Geko-Nr.: ABRH-APSCRL

Gemeinde Turbenthal. Festlegung des Gewässerraums im Siedlungsgebiet.

Gewässerraum nach Art. 41a GSchV und § 15 HWSchV

1:500 / Lobenstelbach und Rietbach Seelmatten,
Plan Nr. 13

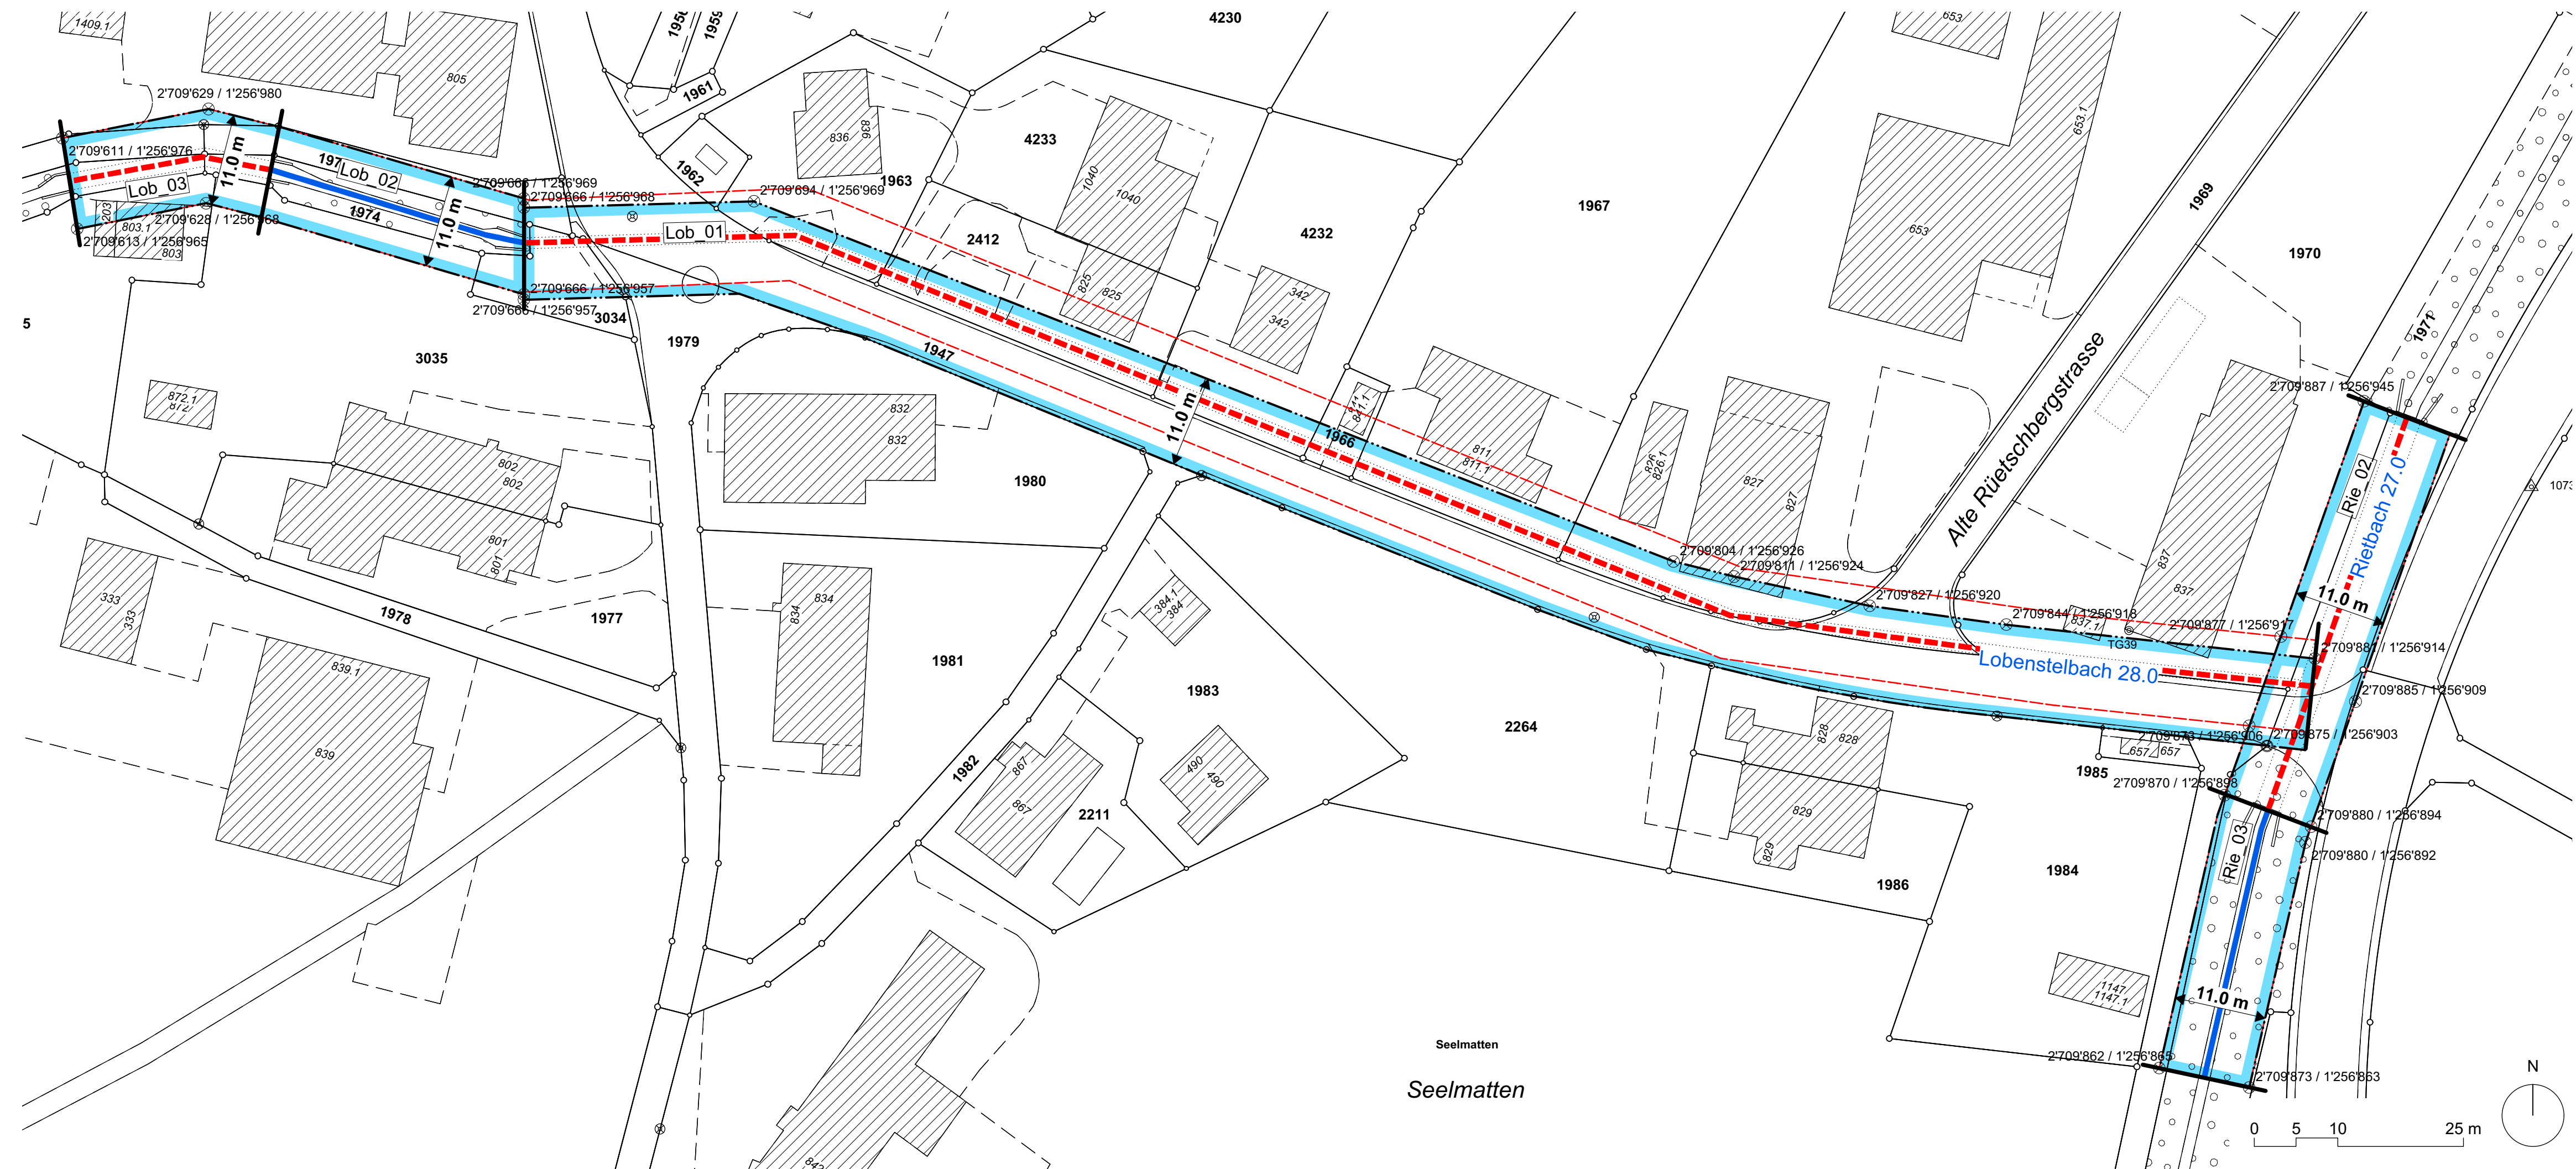
Dem Antrag, im Gewässerraumplan Lobensteelbach die aktuellen Pläne zu hinterlegen, wird nicht stattgegeben. Da die Plangrundlage nur der Information dient und keine Verbindlichkeiten mit sich bringt, wird eine laufende Anpassung der Plangrundlagen in einem mehrjährigen Projekt für unverhältnismässig erachtet.

1:2000 / Wasserrechtskanäle
Plan Nr. 15

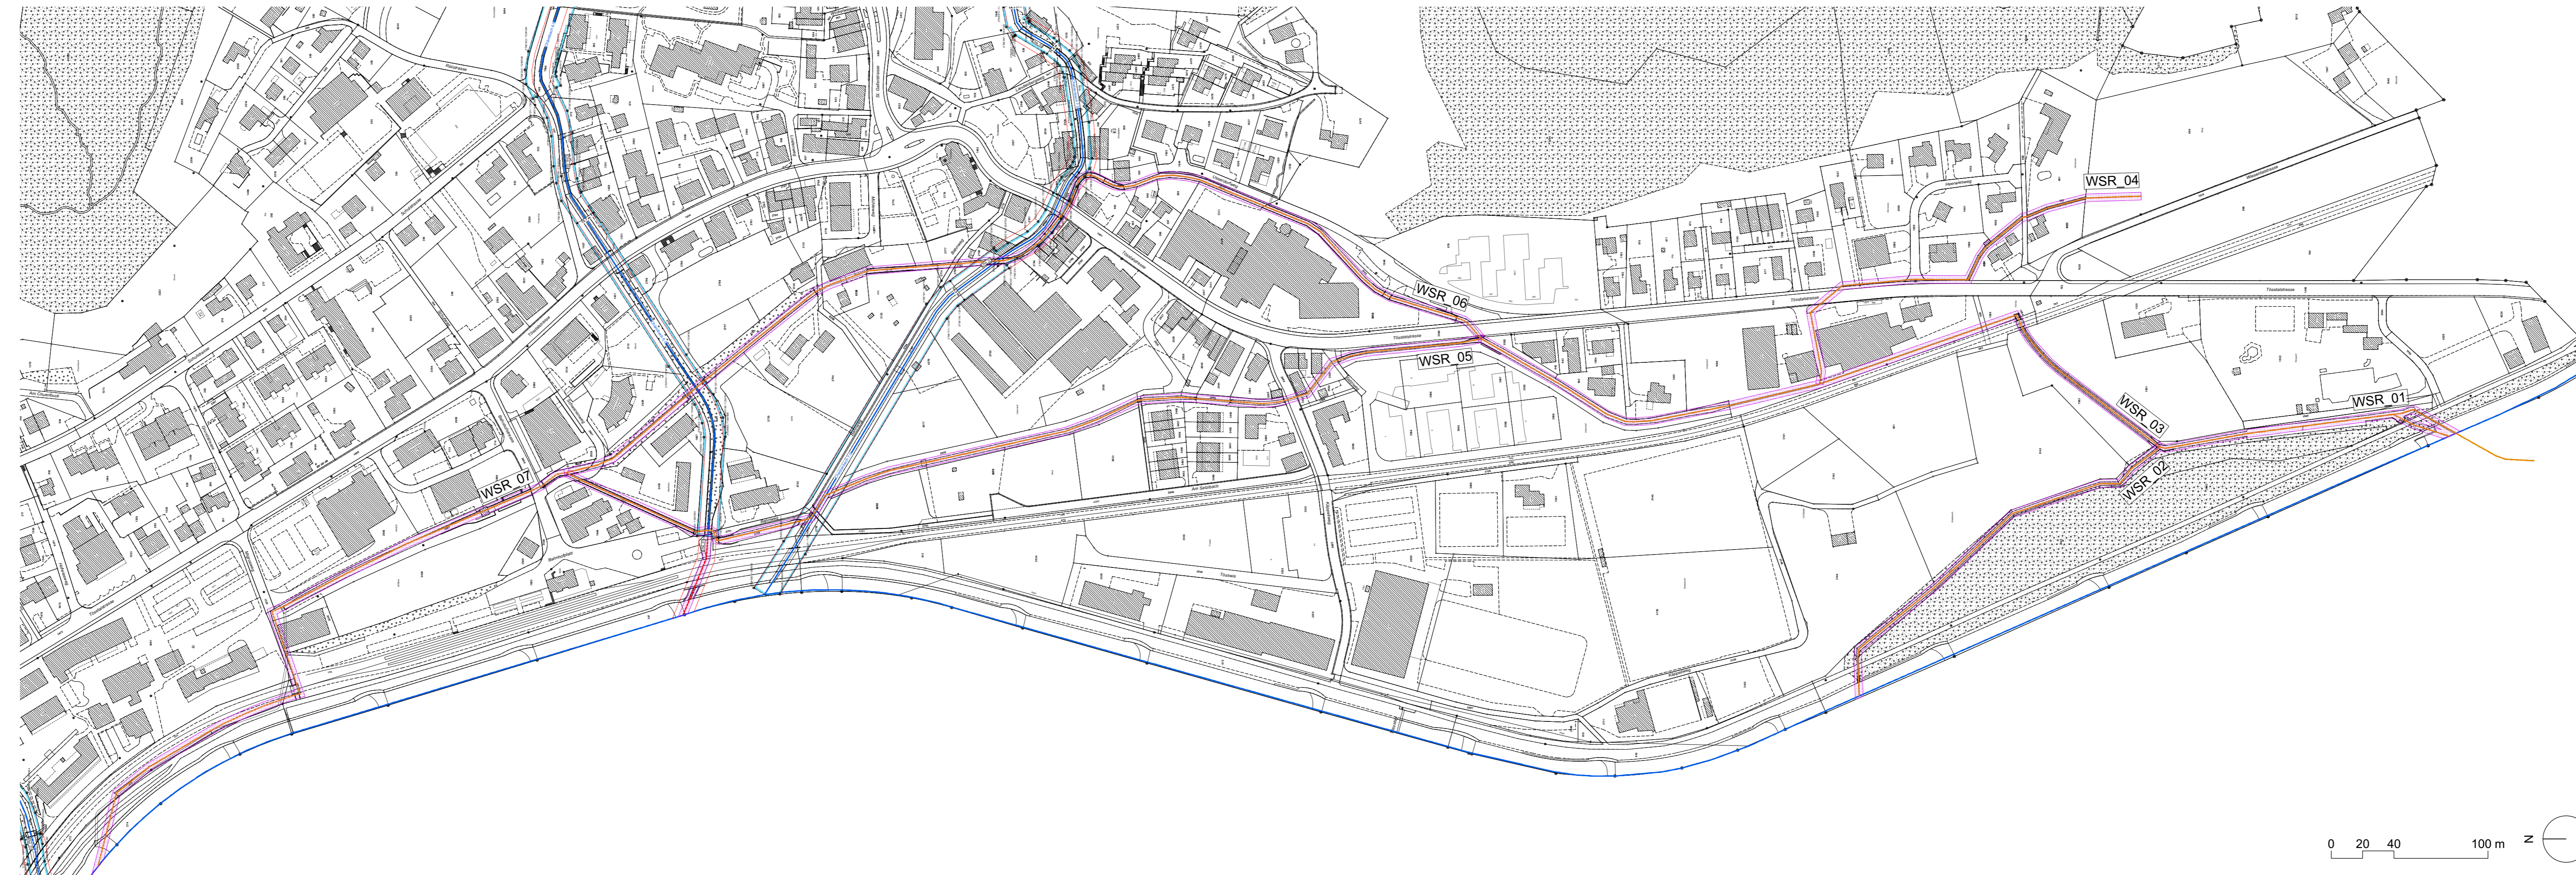
Es wird beantragt, auch für künstliche Gewässer einen Gewässerraum festzulegen. Es fehle der Nachweis, dass die künstlichen Gewässer keine natürlichen Funktionen erfüllen und kein ökologisches Potenzial aufweisen würden.

Diesem Antrag wird teilweise stattgegeben. Der Kanal ist ein Zeitzeuge aus der Industrialisierung und diente der Erzeugung von Energie. Heute wird der Kanal nicht mehr genutzt. Das künstliche Gewässer ist nicht fischgängig, weist eine sehr schwache Fliesskraft auf und liegt im Sommer teilweise trocken. Weil der Kanal häufig verschlammt, muss er regelmässig ausgebaggert werden. Diese Faktoren führen zu einem geringen ökologischen Po-

tenzial. Der Kanal weist zudem keine Hochwasserprobleme auf. Eine Revitalisierung würde dem Charakter des Kanals als Zeitzeuge widersprechen und dessen historischen Wert zerstören. Die Ausscheidung eines Gewässerraums ist daher nicht zweckmässig.

Der entsprechende Nachweis, dass auf die Festlegung eines Gewässerraums verzichtet werden kann, wurde im technischen Bericht ergänzt.
